N/Réf : 2025-143_AUTO_TERRENA – Ecoflant_RAP

RAPPORT DE L'INSPECTION DES INSTALLATIONS CLASSÉES

Société : TERRENA, ci-après dénommée l'exploitant

Commune : ECOUFLANT

Figure 5 : Périmètre IED retenu pour l'activité 3642

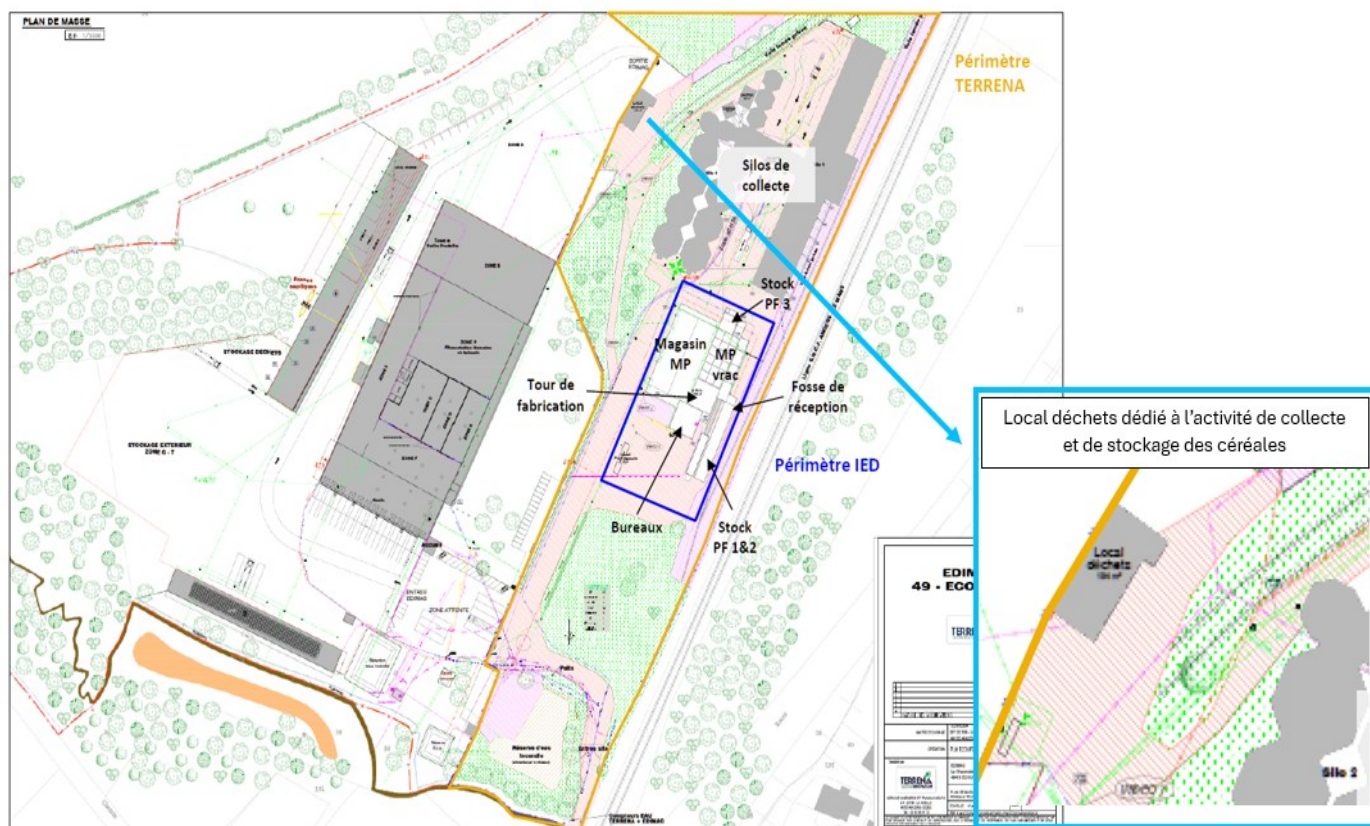
Le périmètre IED retenu par l'exploitant englobe l'ensemble des installations de fabrication d'aliments pour animaux et les installations connexes. Sont exclues les activités de collecte et de stockage du SILO (silo 1 et 2) et local déchets dédié à l'activité SILO. Ce choix n'appelle pas d'observation.

Le dossier de réexamen est complet et régulier. Le périmètre IED à considérer est celui défini dans le dossier de réexamen (cf. § III.1 du présent rapport).
